Mission régionale d'autorité environnementale
ÎLE-DE-FRANCE

**Avis délégué
sur le projet de centrale photovoltaïque
Saint-Brice-sous-Forêt (95)**

N° 016670/A P
du 03/06/2026

Figure 2: Position des fourrés arbustifs évité, mesure MEC2 (étude d'impact, page 308)

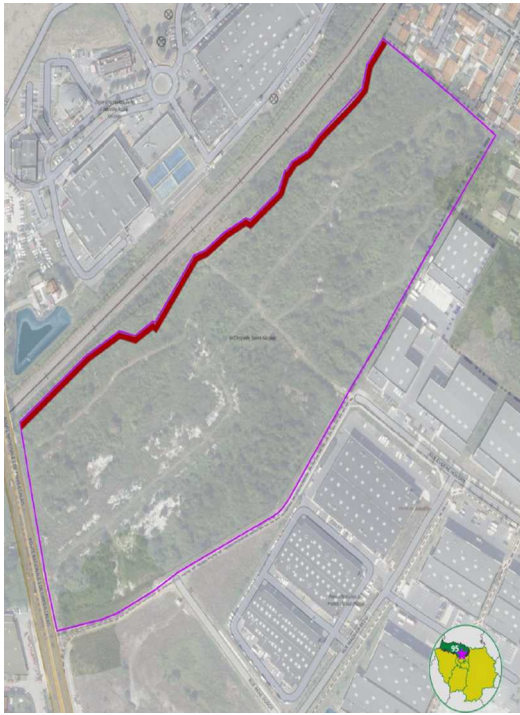
Pour limiter les impacts sur la biodiversité, le porteur de projet propose des mesures d'évitement, de réduction et d'accompagnement. Parmi celles-ci, l'évitement d'une partie de la zone arbustive/arborescente au nord du site (mesure MEC1) permet de préserver des habitats favorables à certaines espèces, comme les chauves-souris ou les oiseaux nicheurs (étude d'impact, p. 307). De même, l'évitement des fourrés arbustifs le long de la voie ferrée (mesure MEC2) vise à limiter les perturbations de nombreuses espèces (étude d'impact, p. 308, figure 2).

Après mise en œuvre de ces mesures, le porteur de projet estime que les impacts résiduels sur la biodiversité seraient faibles à modérés (étude d'impact, p. 316). Cette conclusion méritera d'être approfondie puisque des impacts résiduels modérés persistent sur les espèces protégées, y compris en intégrant les impacts résiduels du pâturage ovin. Une réflexion plus poussée sur la composition du projet pourrait être conduite afin de tenter de réduire plus avant les incidences modérées du projet sur les milieux naturels à enjeux repérés dans l'étude d'impact.

(1) L'Autorité environnementale recommande de :

- renforcer significativement les mesures d'évitement afin de préserver et développer les habitats des espèces protégées, notamment les chauves-souris et les oiseaux nicheurs ;
- détailler les mesures de réduction pour approfondir leur efficacité sur les espèces sensibles (faune et flore) notamment en phase chantier.
